Rekonstrukce výpravní budovy v ŽST Plzeň - Jižní Předměstí

Vysvětlení zadávací dokumentace – Dodatek č. 9

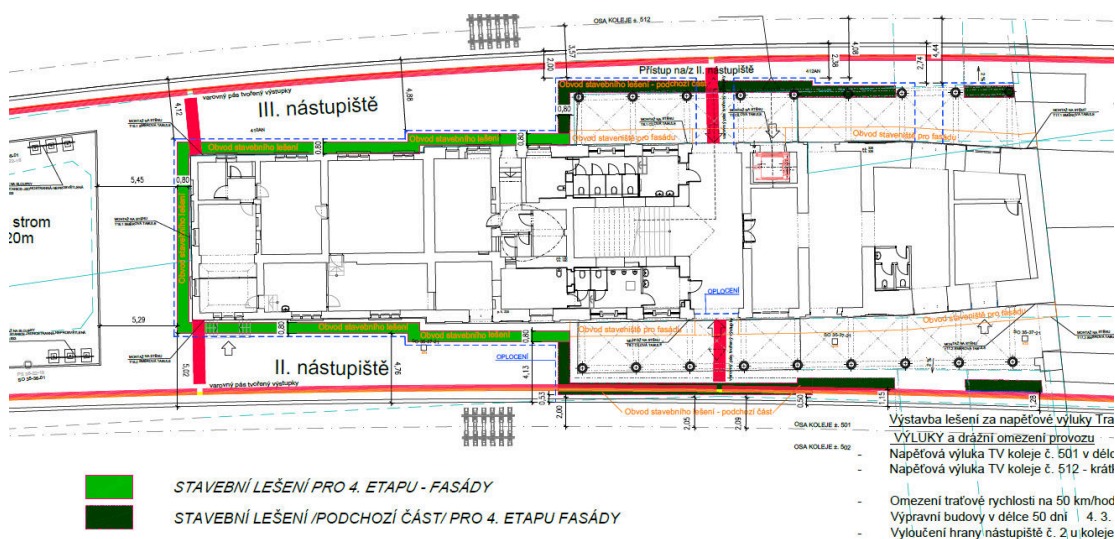
Provádění opravy fasád je dle předaného HMG určeno do období 5.3.-16.6.2023 celkem 104 dny realizace. Navíc v tomto období má probíhat i realizace části fasády podél kolejí č.512 a 501 podmíněná výlukou a omezením provozu. Vzhledem k tomu, že se jedná o nejnáročnější a nejvýznamější část rekonstrukce je na tuto činnost vyčleněn nesmyslně krátký čas. V předaném zadávacím výkazu výměr je pro nájem fasádního lešení vymezeno 300 dní.

Předaný HMG je pro uchazeče závazným dokumentem. Žádáme zadavatele o vysvětlení navrženého postupu, který nerespektuje složitost stavby a neumožňuje práce rozdělit na delší časová období v rámci zadané lhůty výstavby.

Žádáme zadavatele o úpravu harmonogramu.

- Pronájem fasádního lešení je uvažován v délce 300 dní kvůli pracem na střeše.

- Závaznou částí jsou napěťové výluky TV koleje č. 501 v délce 50 dní 4.3.2023 – 22.4.2023. Výluka je naplánována kvůli opravě budovy bezprostředně sousedící s kolejí č. 501. Ve výluce je nutno opravit především tu část budovy, kvůli které je výluka zřízena.

Dále, v TZ ZOV je uvedeno: „Předpokládaný popis časových etap výstavby vychází z popsaného návrhu, který však může být modifikován dle harmonogramu a možností vybraného dodavatele stavby.“ Doba výstavby je samozřejmě závazná, nicméně návrh postupu prací může dodavatel upravit za dodržení podmínek daných zadávací dokumentací.

Na výkrese 101_Pūd.1.PP_návrh je zakresleno:

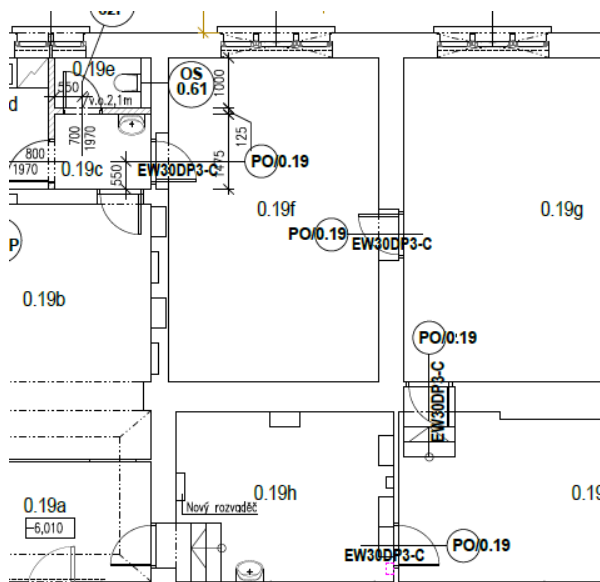
Na podlaží 1.PP - podle výkresů PBR mají být v místnostech 0.19f,g,h,i protipožární dveře EW30DP3-C
V prostorech do kterých se nemá zasahovat. Jsou označeny : PO/0.19 / EW30DP3-C
Tzn.: Jestli tyto stávající dveře nesplňují požární odolnost musí být vyměněny

Z uvedeného vyplývá, že prvky PO.0.19 jsou v prostorách bez zásahu rekonstrukcí.

Žádáme zadavatele o sdělení, zda mají být tyto dveře oceněny. V případě že ano, žádáme o prověření uvedených rozměrů 800x2250mm**.**

Ano dveře ocenit a stávající rozměry dveří jsou 800x1970mm. Rozměr změněn v soupisu prací u položky 351. Jedná se o stávající otvory.

Ve výkresové dokumentaci „200_Řezy A-A,B-B_návrh“ je uvedeno.

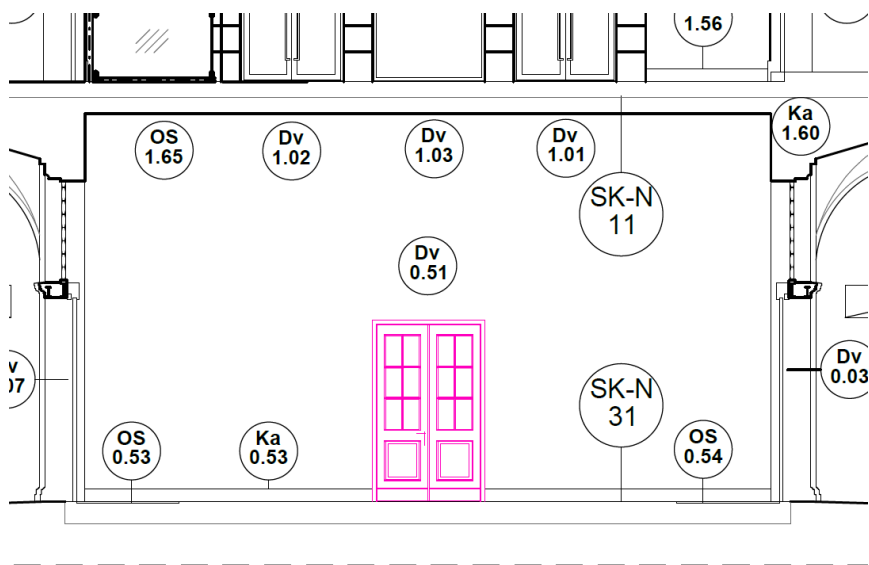
Z výkresové dokumentace „200_Řezy A-A,B-B_návrh“ vyplývá, že je rozpor mezi částí „A. Výpis prvků PSV – dveře, okna“, částí „B. Popis prvků PSV“ a popisem v položce 340 v soupise prací. Na výkrese jsou zakresleny jiné dveře, než jsou popisovány v projektové dokumentaci „PSV - Vypis a popis prvků“ a v soupise prací.

Žádáme zadavatele o provedení souladu projektové dokumentace a soupisu prací.

Specifikace dveří byla upravena podle schváleného architektonického návrhu. Výkres je v části dokumentace

V rozpočtu byl upraven popis položky č. 340, aby odpovídal novému popisu dveří v PSV.

Za.0.01**Za.0.03**

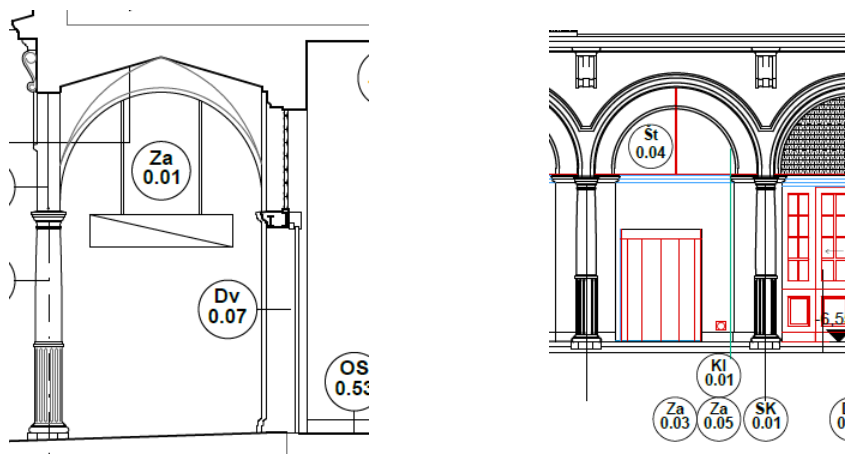
V projektové dokumentaci „300_Z a V pohled – návrh“ a v části „200_Řezy A-A,B-B_návrh“ byly dohledány prvky Za.0.01 a Za.0.03.:

Prvek **Za.0.06** dohledán nebyl.

Z předané projektové dokumentace není možné zodpovědně ocenit uvedené prvky Za 0.01, Za 0.02, Za 0.03 a Za 0.06.

Žádáme zadavatele o doplnění projektové dokumentace o výkresovou část prvků včetně specifikace materiálu a technického popisu.

Za.0.01

Nosník pro vyvěšení informačních tabulí na nástupišti z klenebního pasu. 2KS

Dle pokynů **dodavatele informační tabule** a směrnice Sm 118 Správy železnic – dle zvyklostí dodavatele IS.

Za.0.02, Za.0.03

Táhla a ozdobná spojka bude určena architektem projektu během autorského dozoru ve spolupráci s památkovou péčí.

Jejich vzhled musí být shodný s táhly, která byla na stavbě původně, ale byla odstraněna pravděpodobně při poslední rekonstrukci

Za.0.06

Jedná se o prvek, který by měl nahradit stávající konstrukci, která drží horkovod v podmostní části a v místech kde horkovod vniká do budovy
